Objet : Agrandissement des installations portuaires en eau profonde
de Salaberry-de-Valleyfield – Complément d'information à
l'addenda de novembre 2014
Dossier : 3211-04-054
N/Réf. : 131-P-0005535-0-00-270-01-1-EN-R-003-00

Vous trouverez ci-dessous un complément d'information aux questions 4, 5, 10, 11, 12, 13 et 52 contenues dans l'addenda à l'étude d'impact du projet *Agrandissement des installations portuaires en eau profonde de Salaberry-de-Valleyfield*, soumis en novembre 2014.

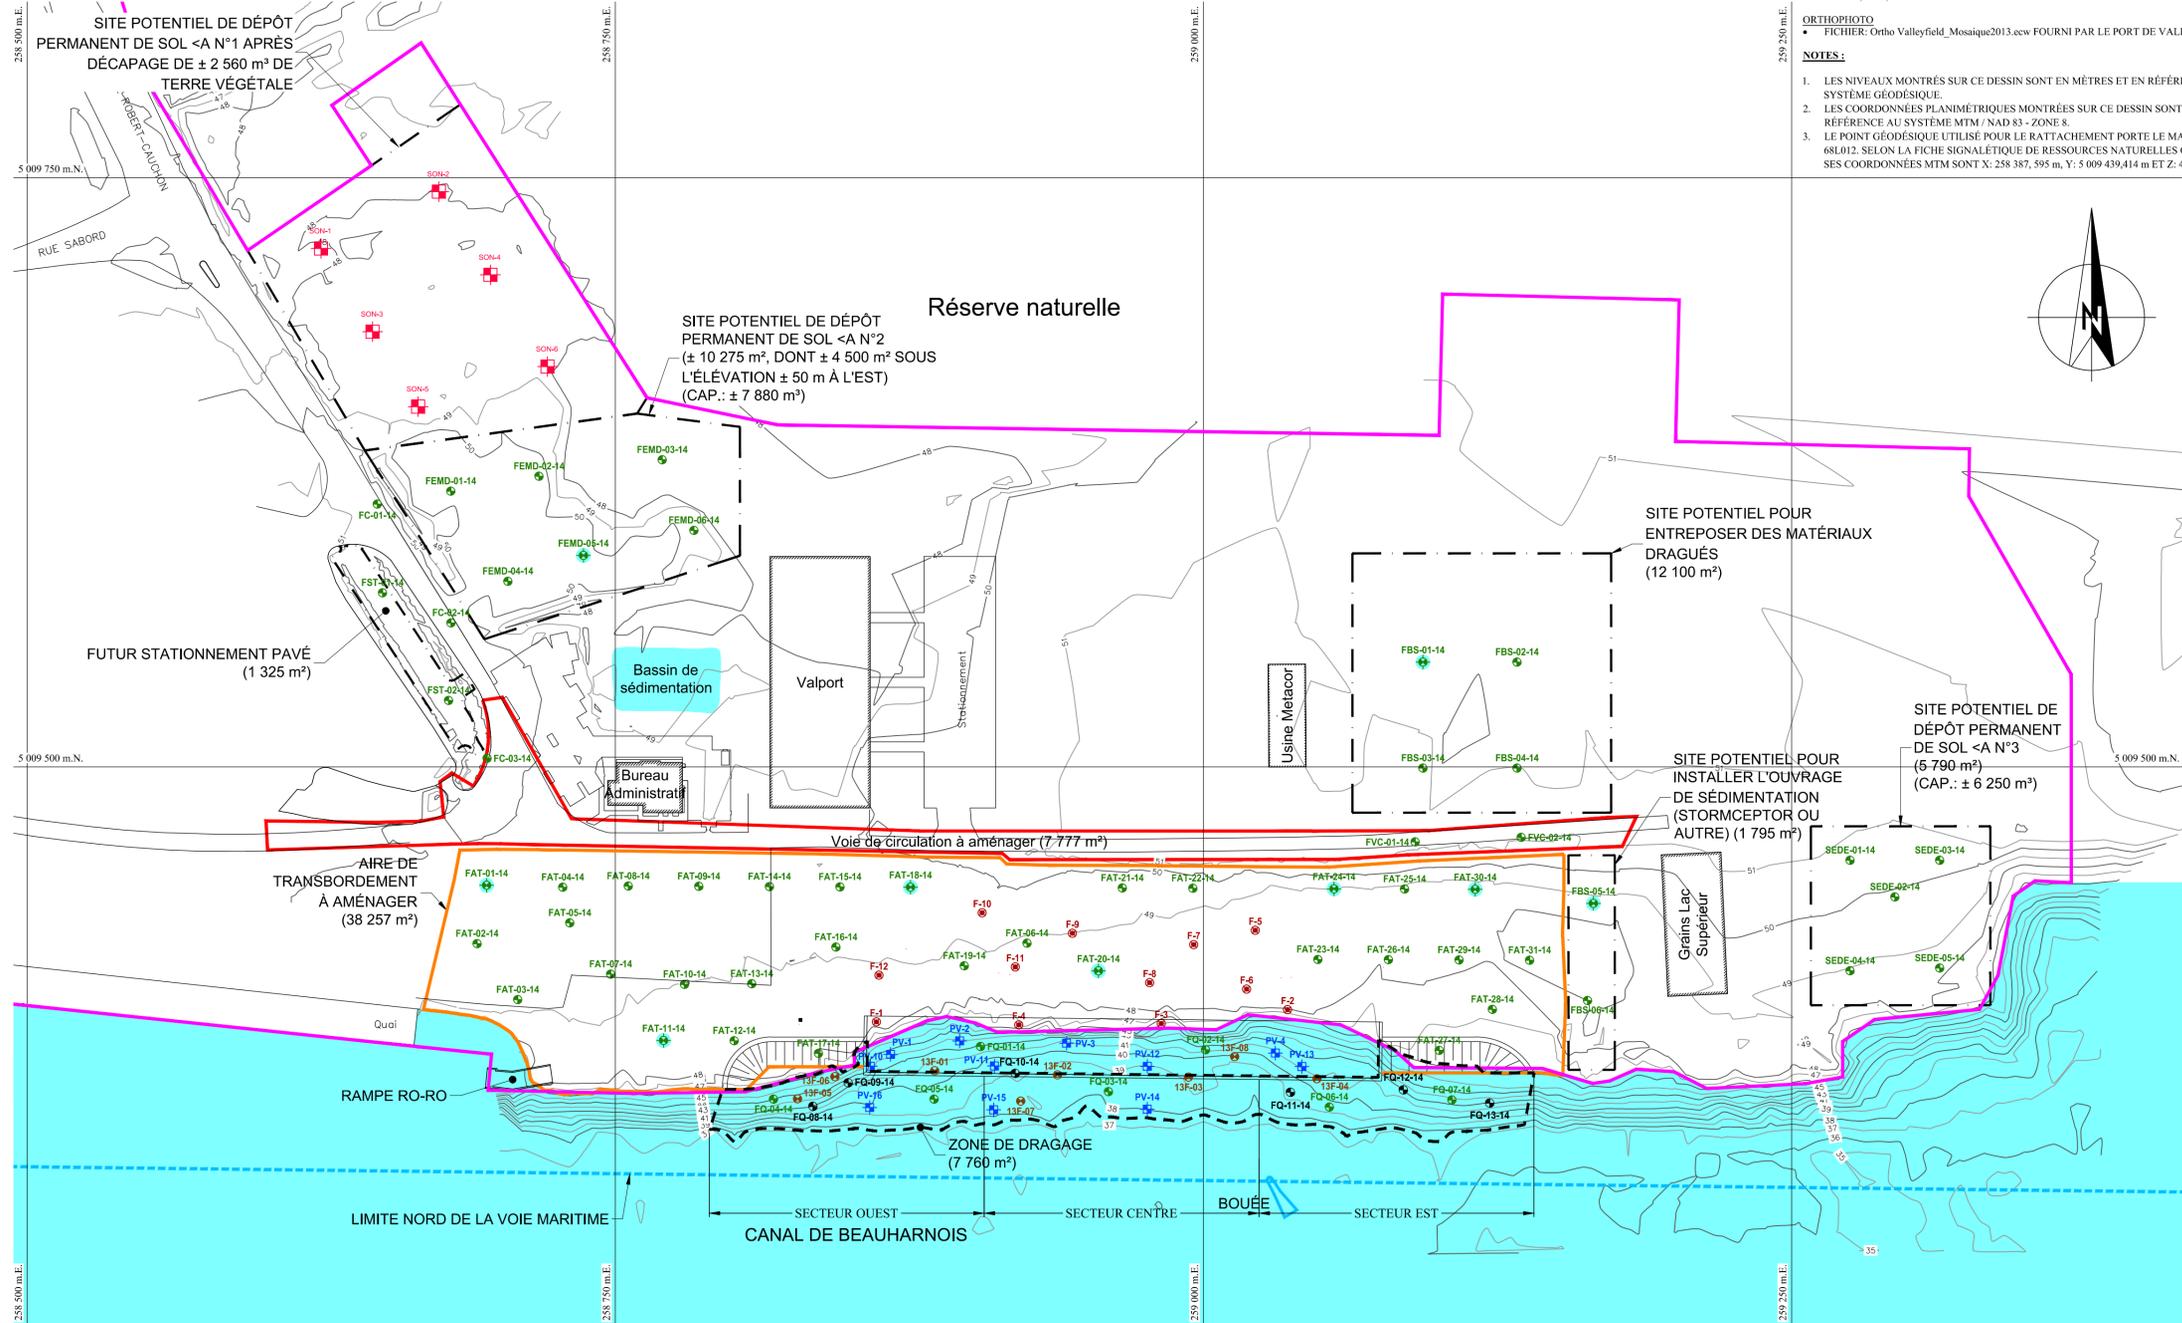
QC-5 L'initiateur doit détailler les modes de gestion prévus des sols en fonction des niveaux de contamination. Il doit démontrer que les modes de gestion retenus respectent notamment la Politique de protection des sols et des terrains contaminés. La caractérisation des sites de gestion temporaire ou de dépôt doit également être présentée afin de démontrer que le mode de gestion retenu n'augmentera pas leur niveau de contamination.

Selon les études de caractérisation environnementale des sols de la propriété du Port de Valleyfield et des sédiments de la zone à draguer¹ (voir le dessin 0101 joint au présent document), les sols et les sédiments qui doivent être excavés pour aménager l'aire de transbordement et le secteur du quai contiennent des contaminants qui se situent dans différentes plages de contamination. Selon l'ingénierie préliminaire complémentaire réalisée par LVM en 2014-2015, la répartition des volumes de matériaux mesurés en place à excaver et à gérer en fonction des degrés de contamination est montrée au tableau 1 de la page suivante.
